LE RAPPORT D'EXAMEN TERMPOL

SUR LE
PROJET GOLDBORO GNL

TP 15412 F
16 Juin 2020

Le rapport d'examen TERMPOL sur le projet Goldboro GNL a été réalisé par des représentants des services et autorités suivants

Figure 3.3.1-1 Surface occupée par l'installation de GNL proposée à Goldboro, NS

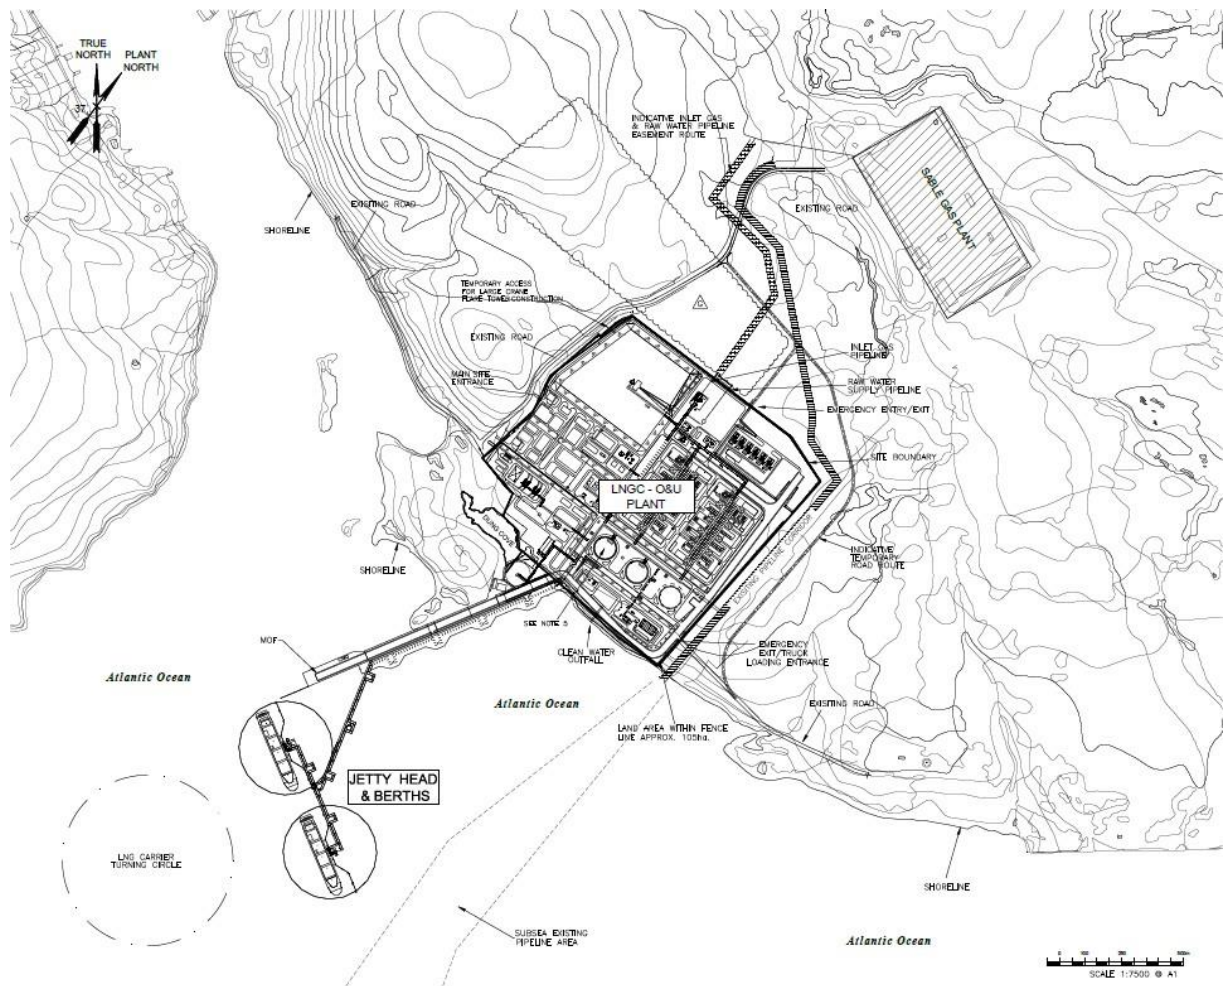
Les deux plates-formes de chargement des jetées disposeront d'un espace suffisant pour toutes les installations de surface nécessaires à l'opération de chargement du GNL. Cela englobe des éléments tels que les bras de chargement maritime, les conduites, les vannes et autres équipements, une structure d'accès au navire, une grue de service, les manœuvres et le stationnement des véhicules, l'équipement d'éclairage d'incendie, l'éclairage de la zone, le confinement du GNL et le drainage général. La photo ci-dessous est un diagramme de la surface occupée par l'installation proposée par Pieridae en juillet 2018.
